改善箇所説明図

改善内容

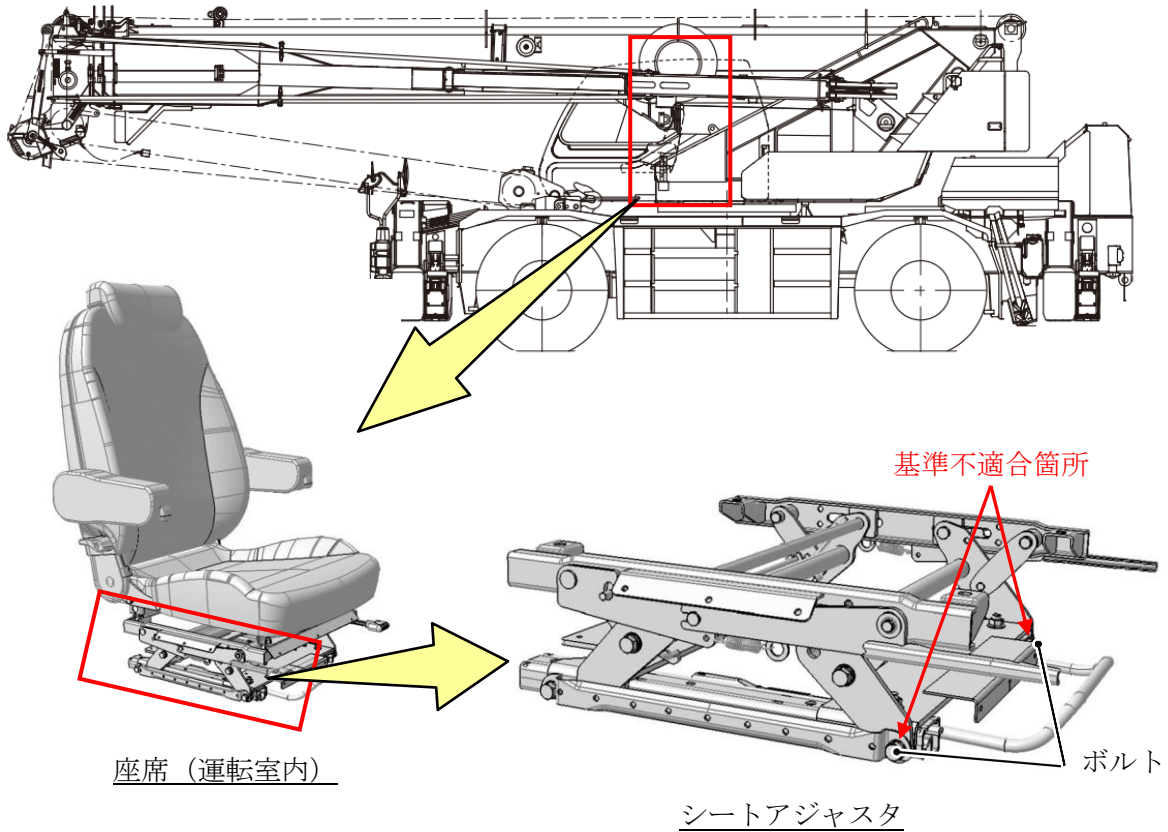
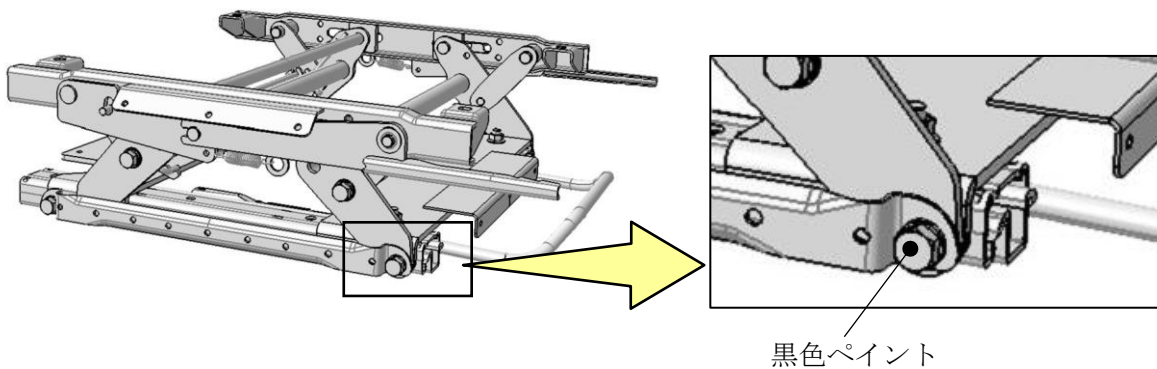
ホイールクレーンの座席において、シートアジャスタの組立作業が不適切なため、ボルトの締付トルクが不足しているものがある。そのため、そのままの状態で使用を続けると、走行振動等によりボルトが外れ、シートにガタつきが発生するおそれがある。

全車両、当該ボルトを点検し、規定トルクで締付けを行う。

識別：ボルトへ黒色ペイントを行う。
